2020年7月発行
大野ゴム工業株式会社**FB-2511製品改良のご案内**

【対象品番】FB-2511 ドライブシャフトブーツ(アウター)
FB-2511G ドライブシャフトブーツ(アウター)グリス付き
※上記2品番は生産中止になります。

【改良品番】FB-2511A ドライブシャフトブーツ(アウター)
FB-2511AG ドライブシャフトブーツ(アウター)グリス付き

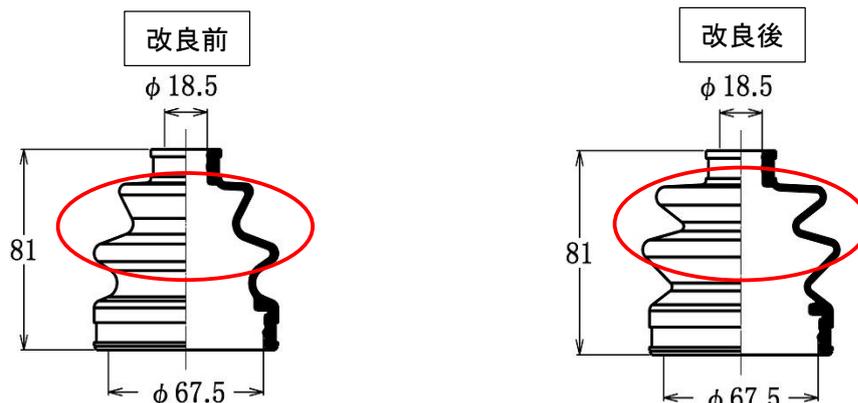
この度、市場にて弊社ドライブシャフトブーツFB-2511を装着した一部車両において短期間でブーツが破断する事例の報告が有り要因を調査したところ、適合する車両のハンドル切れ角が一般的な車両より大きく、ドライブシャフトブーツに想定以上の負荷が掛かり、使用状況によっては早期破断に至るものと推測されます。

※改良点

山部と谷部の径を広げることにより、負荷が軽減される形状に改良致しました。
小径、大径、高さのサイズに変更はございません。
